AVVISO DI SICUREZZA URGENTE

Informazioni riguardanti l'assemblaggio raccomandato per la RAPID C-Spine Coil

Nome prodotto : OASIS

Fig.2 Assemblaggio richiesto

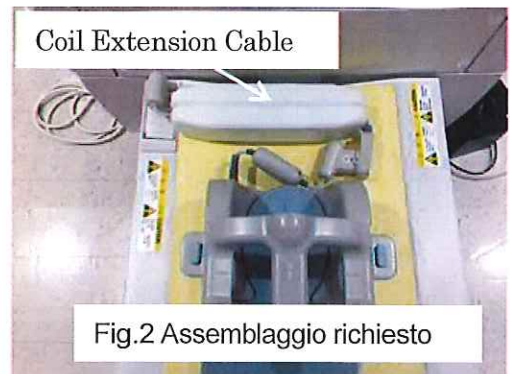
Fino a che il richiamo non verrà eseguito presso la vostra sede operativa, vi preghiamo, per tutti gli esami, di connettere il cavo di estensione della bobina, se è in uso la RAPID C-Spine Coil. Nella fig.2 è mostrato il corretto assemblaggio della bobina con il cavo di estensione posizionato sul tavolo paziente di OASIS.
